Zeitschrift: Schweizerische Bauzeitung
Herausgeber: Verlags-AG der akademischen technischen Vereine
Band: 74 (1956)
Heft: 32

Wettbewerb Hallenbad Biel

Wettbewerb für ein Hallenbad und ein Verwaltungsgebäude in Biel

4. Preis (2500 Fr.). Entwurf Nr. 10.
Verfasser: Arch. BENOIT DE
MONTMOLLIN, Biel

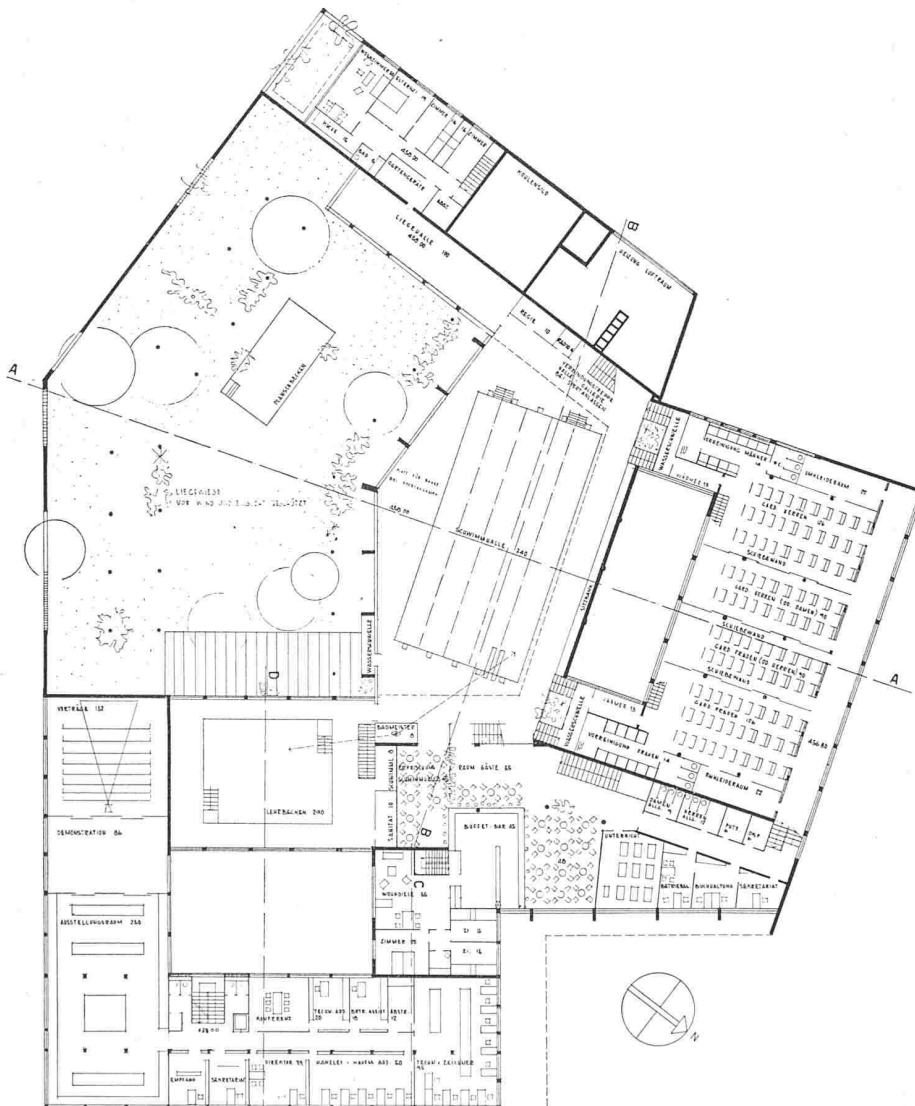
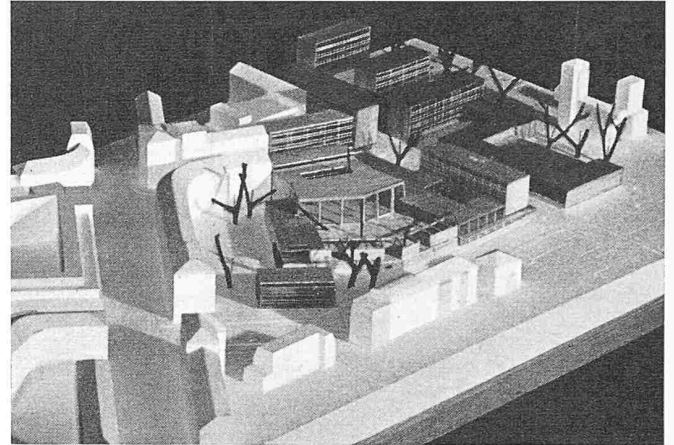
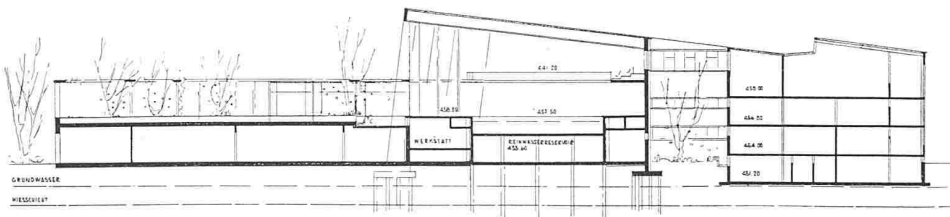
Von der Voraussetzung ausgehend, dass die Südlage für eine Schwimmhalle von vorneherein günstige Möglichkeiten bietet, hat der Verfasser mit seinem Versuch, hierfür eine Lösung zu finden, einen interessanten Beitrag geliefert. Infolge der geringen Geländetiefe in der Nord-Südrichtung ergibt sich eine städtebaulich wenig befriedigende Komposition der Baukörper und der verbleibenden Strassenräume. Der Haupteingang des Gebäudes ist an einem Strassenhof an der Ecke Güterstrasse/Zentralstrasse gelegen und vom direkten Verkehr abgerückt. Für eine reichliche Parkierungsmöglichkeit sowohl im Freien von der Silbergasse aus, als auch unter der Terrassenanlage für eine grosse Anzahl Wagen ist gesorgt. Der Vorzug des Projektes liegt in der Tatsache begründet, dass die erhöhte Gartenterrasse durch Flügelbauten und durch eine Pergola zu einer Einheit zusammengefügt und von der Sicht aus der Nachbarschaft abgedeckt wurde. Es ist offensichtlich, dass die Raumknappheit, die zur Unterbringung der verlangten Betriebsräume zur Badeanlage in 4 Geschossen führt, sich nachteilig auswirkt. Die Raumbildung der grossen Halle ist mit aller Konsequenz zu einem reizvollen Zentralmotiv ausgestaltet worden. Die Ausdehnung der Sitzstufen ist ungenügend. Die Tribüne bietet ungenügende Sichtverhältnisse. Der Beckenumgang wird an 2 Stellen eingengt. Das Lehrschwimmbecken, ebenfalls in guter Beziehung zum Gartenhof, ist vom Hauptraum optisch und akustisch zweckmässig weiter abgerückt, die Höhe des Raumes ist aber ungenügend. Die Eigenart des

Entwurfes konnte mit einer überzeugenden kubischen Gestaltung nicht in Einklang gebracht werden. Der Verfasser hat mit konstruktiven Mitteln einen anerkannteren Ausdruck für seinen Innenraum gefunden. Bei verhältnismässig niedrigen Anlagekosten sind hohe Betriebskosten infolge des 4-geschossigen Badebetriebes zu erwarten.

5. Preis (2200 Fr.), Entwurf Nr. 12. Verfasser: Arch. PH. BRIDEL, Zürich

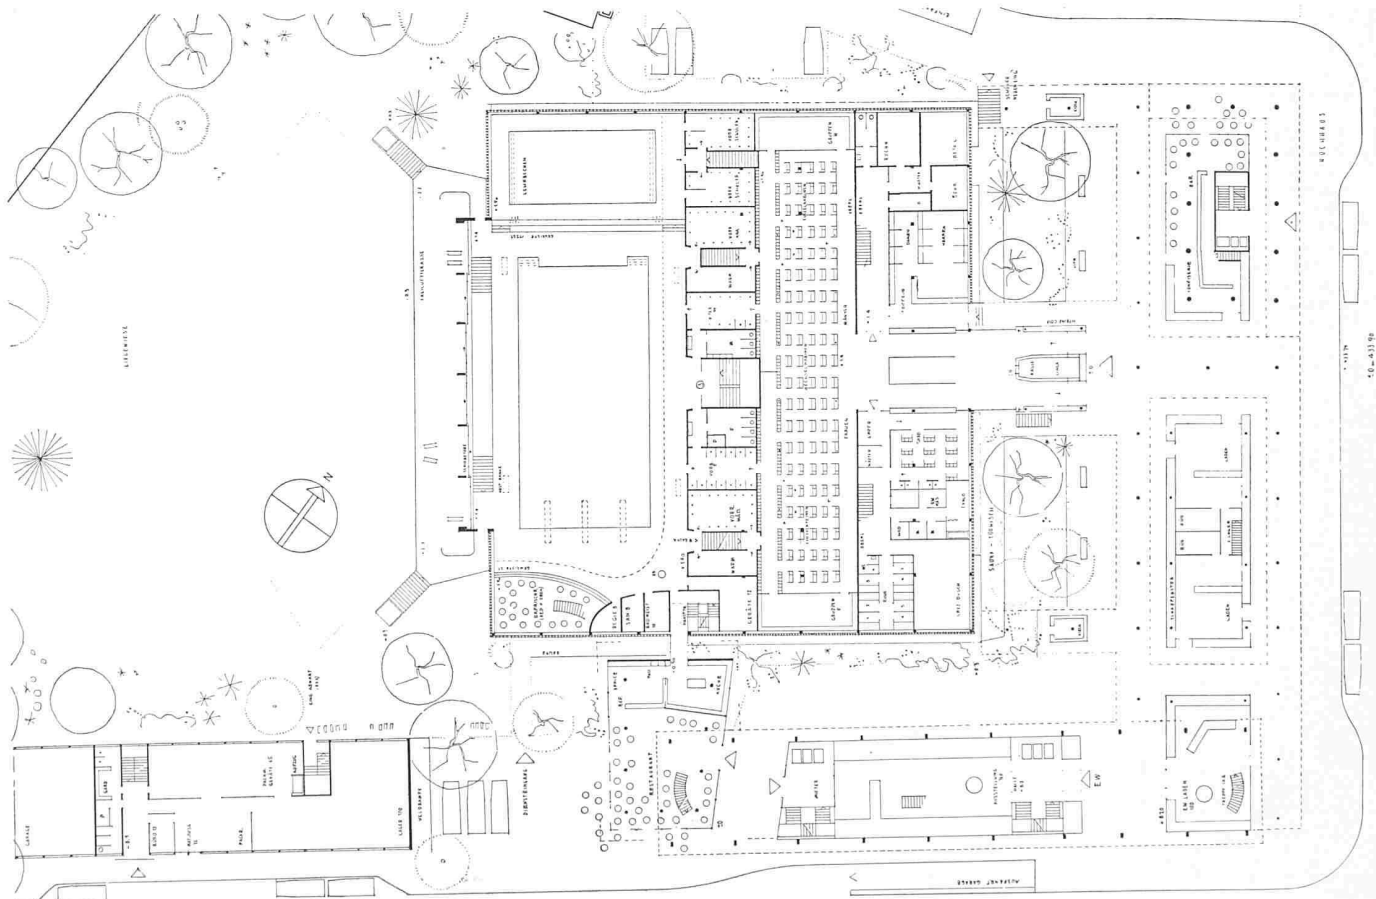
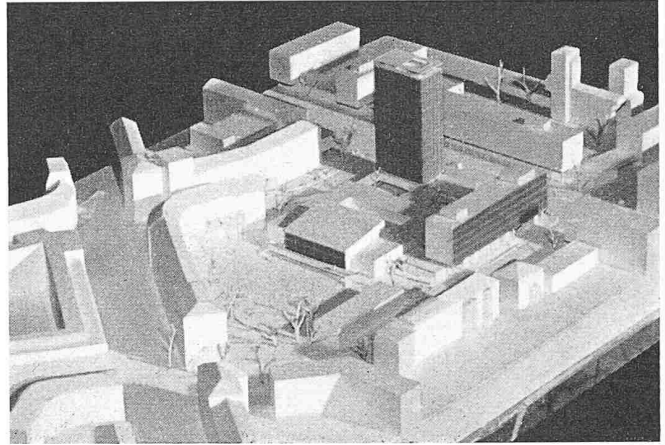
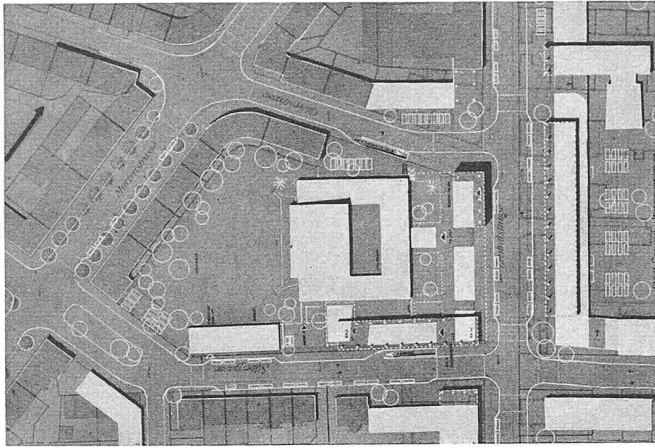
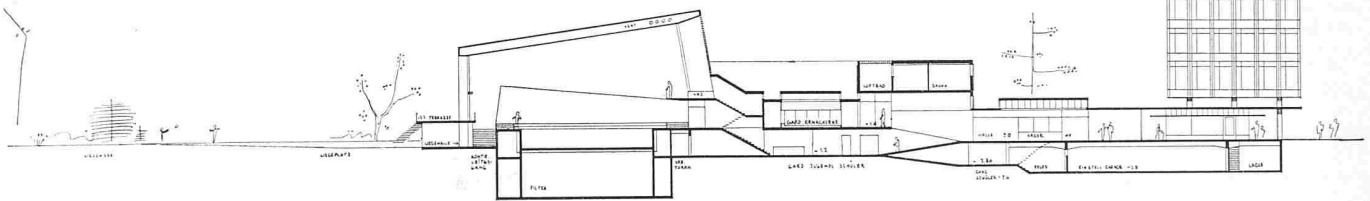
Gut gruppierte Komposition der Baukörper. Günstige Verkehrsführung mit innerer Ladenstrasse. Der städtebauliche Vorschlag des dominierenden Hochhauses mit Korrektur der Mündung der Güterstrasse in die Zentralstrasse ist bemerkenswert.

Ueberschreitung der Baulinie um Arkadenbreite. Das verhältnismässig hohe Verwaltungsgebäude längs der Silbergasse beschattet den niedrigeren Trakt des Schwimmbades erheblich. Die Parkierungsmöglichkeit längs den Strassenrändern und im Untergeschoss ist gut studiert. Der Einbau von Rampen statt Treppen in einem grossen Badebetrieb hat

zweifellos Vorteile. In diesem Falle wird jedoch die Eingangshalle, welche die Funktion einer Verteilerhalle zu übernehmen hat, vermisst. Weitgehend aufgelockerte Ueberbauung mit reizvollen Innenhöfen. Die Organisation und Verkehrsführung des Badebetriebes ist sehr gut gelöst. Die Möglichkeit der Zuteilung der Kabinen nach dem jeweiligen Bedarf ist in bester Art gewährleistet.

Die Trennung der Saunaanlage auf 2 Geschosse ist betrieblich nachteilig. Die räumliche Gestaltung der Schwimmhalle ist sehr gut. Die höhergelegte Liegeterrasse stört die Sicht ins Freie. Die Sitzstufen zwischen Lehrschwimmbecken und Schwimmbecken sind nicht nach Programm angeordnet und ergeben Unfallgefahr. Die geschwungene Form der Galerie entspricht nicht

6. Preis (1800 Fr.). Entwurf Nr. 17. Verfasser: Arch. H. BRECHBÜHLER, Bern, Mitarbeiter: D. GUTCHEN

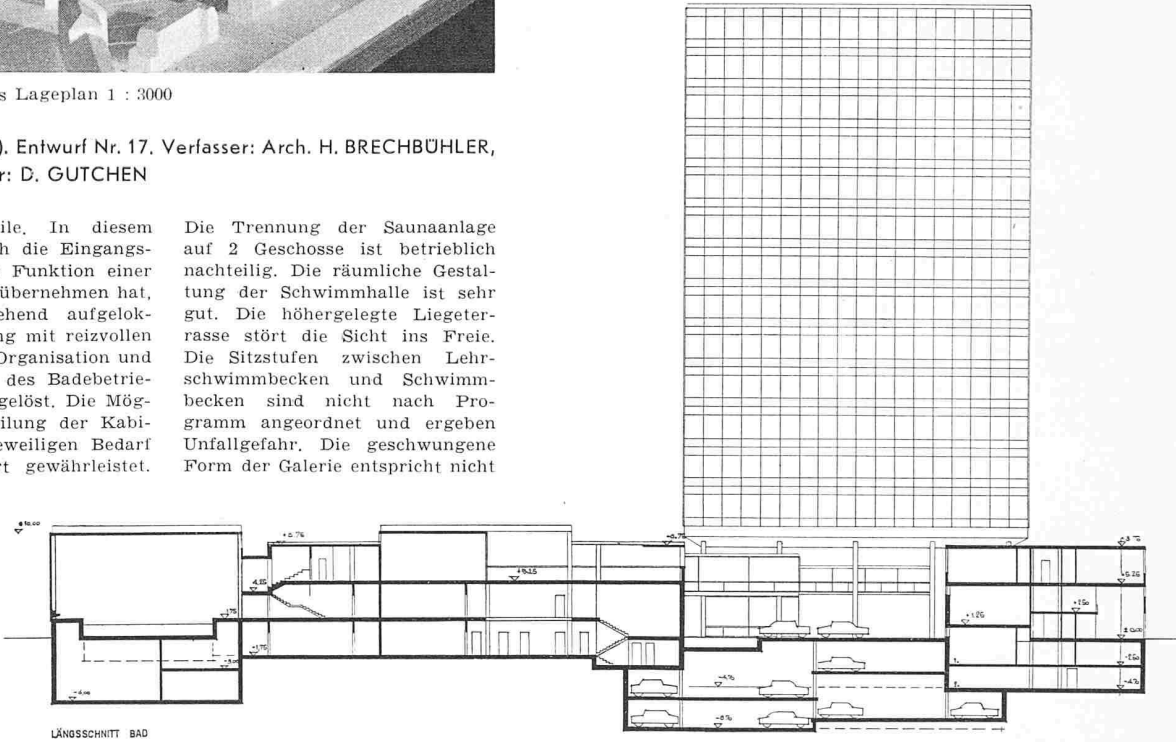
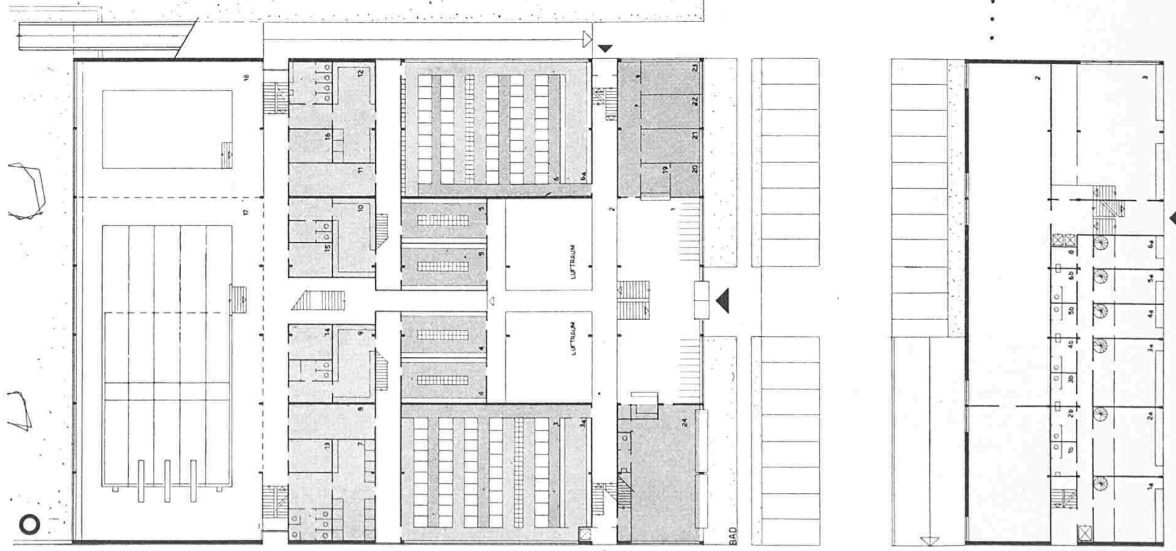
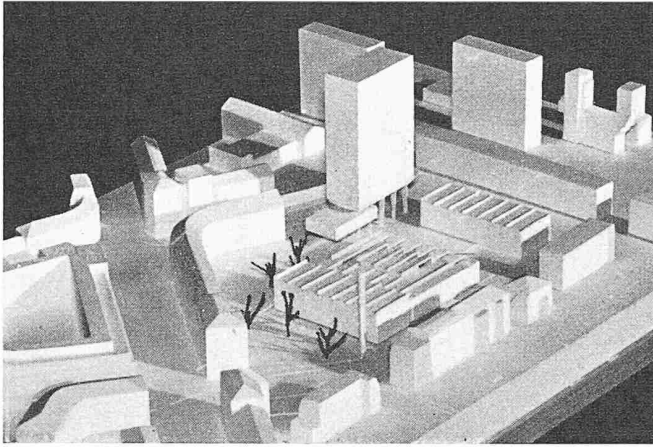
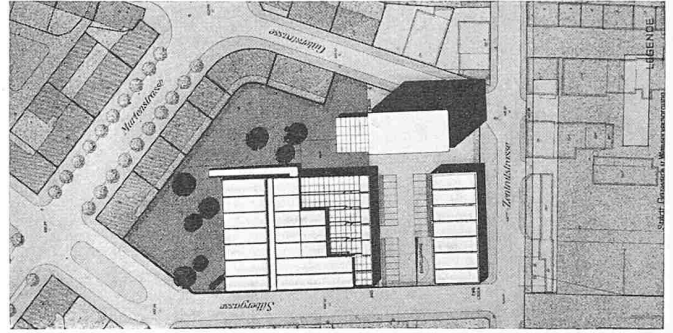
Durch die vollständige Trennung der einzelnen Aufgabengebiete in 3 Baublöcke im zur Verfügung stehenden Terrain entsteht eine klare Lösung. Das Gelände wird aber für die Zwecke des Schwimmbades nicht ausge-

wertet. Das voluminöse, alles domonierende Hochhaus an der Ecke der Güterstrasse/Zentralstrasse beeinträchtigt die daneben liegenden Wohngebäude und führt nicht zu einer angenehmen städtebaulichen Lösung. Ein Laden- und Geschäftsbau an der Zentralstrasse ist richtig disponiert. Die Absicht, Parkierungsmöglichkeit zwischen diesem Trakt und dem Schwimmbad zu schaffen, führt zu einer Verschiebung des Schwimmhallenbaues in zu grosse Nähe der Randbebauung. Wenn die Organisation des Badebetriebes durch die Ueber-sichtlichkeit und Klarheit auffällt, müssen doch insbesondere beim unteren Geschoss erhebliche Mängel konstatiert werden. Die Schwimmhalle, die schematisch wirkt, weist für sportliche Benützung den erheblichen Mangel an guter Tribürensicht auf. Die Kombination von Gymnastiksaal, Erfrischungsraum und Liegehalle mit einer Dachterrasse ist ein guter Vorschlag. Die Wege von der Schwimmhalle zu dieser Dachterrasse und von dieser wiederum zur Liegewiese sind umständlich. Die verlangte Verbindung zwischen Restaurant (im

Hochhausblock) mit dem Erfrischungsraum beim Schwimmbad ist nicht erreicht. Die Art der Einstellgarage in 2 Geschossen längs einer verhältnismässig steilen Rampe ist fragwürdig. Das vorgeschlagene Hochhaus ergibt eine grosse Nutzungsfläche. Wenn auch die kubische Zusammenstellung der getrennten Baumassen und die Fassadengestaltung eindeutig und klar erscheinen, so muss die gesamte Haltung als zu gewaltsam bezeichnet werden und wirkt allzu nüchtern.

1. Ankauf (1500 Fr.). Entwurf Nr. 16. Verfasser: Arch. FR. MEIER-KUENZLI, Biel

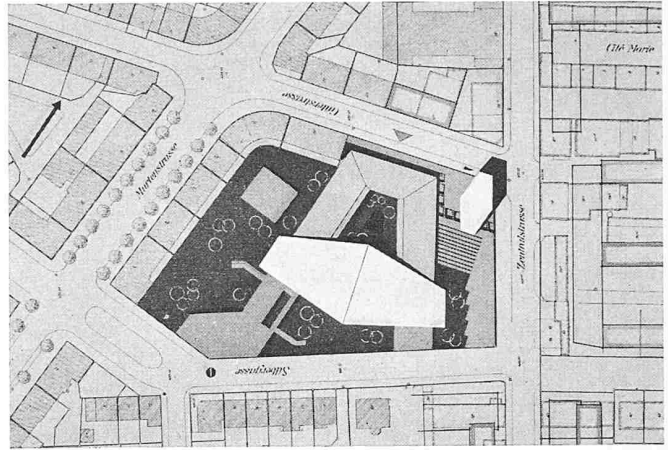
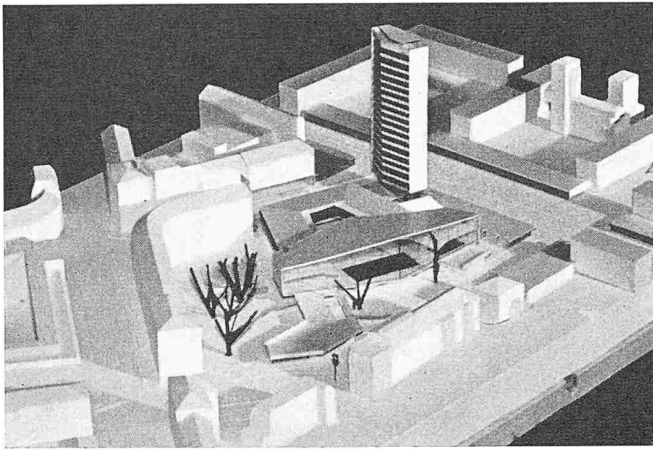
Die Absicht, in einer weiträumigen Komposition eine grosse Schwimmhalle nach Süden zu orientieren, ist anerkennenswert. Die verbleibende Grünfläche wird in verhältnismässig kleine Abschnitte zerlegt. Ein genügender freier Raum könnte nur durch Aufhebung der Silbergasse erreicht werden. Die interessant gegliederte Horizontalentwicklung als Basis der Schwimmhalle wird durch die in dieser Form angeordnete Dominante des Hochhauses gestört. Der Hauptzugang an

der ruhigeren Güterstrasse liegt günstig. Parkierungsmöglichkeit für Autos besteht nur über eine Rampe im 2. Untergeschoss. Die Anordnung von zwei sich nach der grossen Schwimmhalle öffnenden Flügeln ergibt eine übersichtliche und klare Verkehrsführung aller Besucher-kategorien. Die hochgelegte, grosszügig gestaltete Schwimmhalle, die sich voll nach der Sonne öffnet und in schöner Beziehung zu der vorgelegerten Ruheterrasse steht, ist in ihrer freien Form zu anerkennen. Sie gibt aber den schausportlichen Veranstaltungen ein Uebergewicht, das dem täglichen Betrieb nicht zugute kommt. Die Halle rückt zu nahe an die Strasse und findet das ihr angemessene nötige Vorgelände nicht. Das Restaurant ist mit Südlage an der Silbergasse gut gelegen, die Küche trennt jedoch in unerwünschter Weise die Freiflächen. Die Liegehalle und das Lehrschwimmbekken ergänzen in schöner Folge den grossen Schwimmhallenraum. Die darüber angeordneten Terrassen für Erfrischungsraum und Ausstellung sind für den Tagesbedarf überflüssig.

2. Ankauf (1000 Fr.), Entwurf Nr. 13. Verfasser: Arch. E. GISEL, Zürich, Mitarbeiter: Arch. A. BAR und cand. arch. CHR. BERIGER

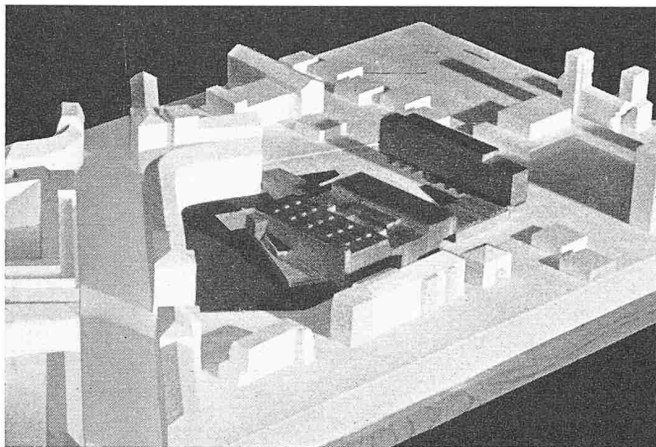
Verhältnismässig bescheidene, interessante Gruppierung unter Vermeidung hoher Baumassen. Versuch einer räumlichen Tiefengliederung mit Hofbildung in enger Beziehung zum Strassenraum, dadurch bedingt, zu nahes Heranrücken der Baumasse an die bestehende Randbebauung. Es bleibt kein genügender Raum für

Liegewiese und Grünanlage. Die Aufgliederung der Baderäume kann nicht befriedigen. Die Verkehrsführung ist ungenügend und die Schwimmhalle eignet sich nicht für sportliche Veranstaltungen. Betriebskontrolle sehr erschwert. Die Gestaltung einer nach Süden gerichteten äusseren Liegerampe, die durch die Trennung der Schwimmbecken in eine höhere und tiefere Lage erreicht wird, ist interessant, bedingt jedoch eine Anordnung, die sich

bezüglich Aufsicht und sportlicher Nutzung nachteilig auswirkt. Das Werkstattgebäude des EW zwischen Strassentrakt und dem Hallenbad erhält an dieser Stelle eine übertriebene Bedeutung. Der schmale Laden- und Bürotrakt ergibt eine gute Durchsicht, ist dagegen für die Nutzung mit einseitig angeordneten Räumen unwirtschaftlich. Der Restaurations-trakt liegt an der Güterstrasse innerhalb der Baugruppe richtig, die Verbindung zum Erfrischungs-

raum ist weitläufig. Die kubische Gliederung ist charaktervoll und interessant. Die Raumgestaltung der Schwimmhalle mit der ansteigenden Aufenthaltszone ist beachtenswert, für sportliche Zwecke und den täglichen Badebetrieb jedoch nicht zweckmässig. Die Fassaden zeigen persönliche Eigenart und gute Proportionen. Das bescheidene charaktervolle Projekt zeichnet sich durch eine sympathische menschliche Haltung aus.
